**Avis délibéré
Création d'un quartier d'habitations dit « Val d'Arquet Est »
sur la commune de Dieppe (76)**

N° MRAe 2026-13961

Avis délibéré de la MRAe Normandie n° 2026-13961 du 16 avril 2026

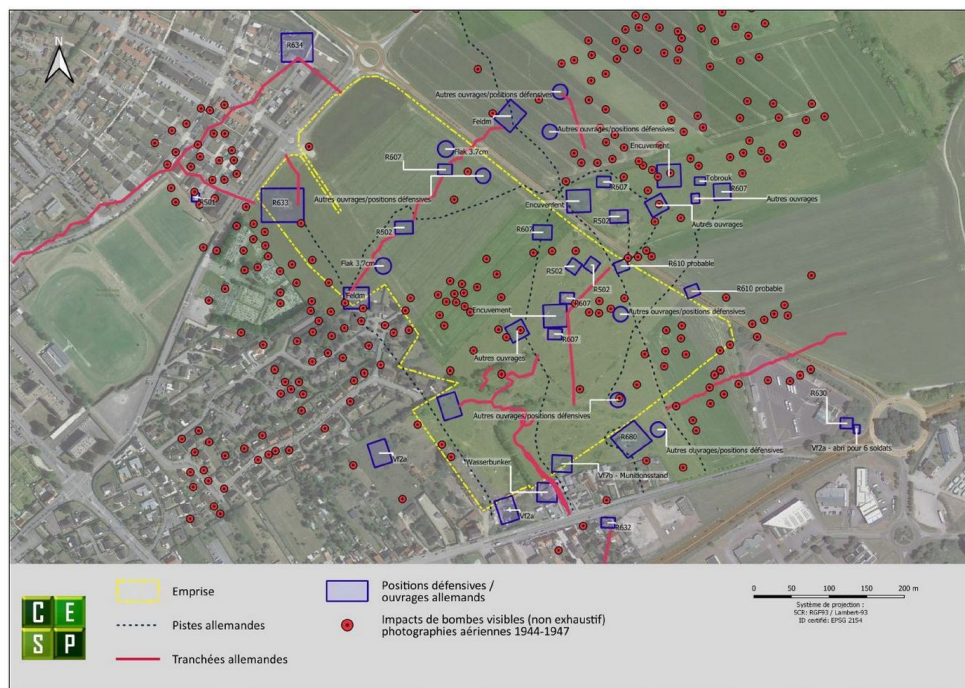
Deux mesures de réduction sont mentionnées en situation aménagée, prévoyant l'éloignement des bâtiments de la rocade des graves de la Mer (mise en place d'une zone tampon avec création d'un merlon végétalisé), ainsi que le respect par les constructions des normes en matière de qualité de l'air intérieur.

Pour l'autorité environnementale, ces mesures gagneraient à être renforcées et précisées, notamment sur la base des préconisations de l'étude air et santé en matière de réduction des émissions à la source (cf. mesure précitée de limitation de la vitesse automobile sur les principaux axes routiers) et de conception des formes d'aménagement et de construction. Elles nécessitent également d'être assorties d'un dispositif de suivi.

L'autorité environnementale recommande de renforcer les mesures de réduction de l'exposition des populations aux pollutions atmosphériques et de prévoir un suivi de cette exposition en phase aménagée.
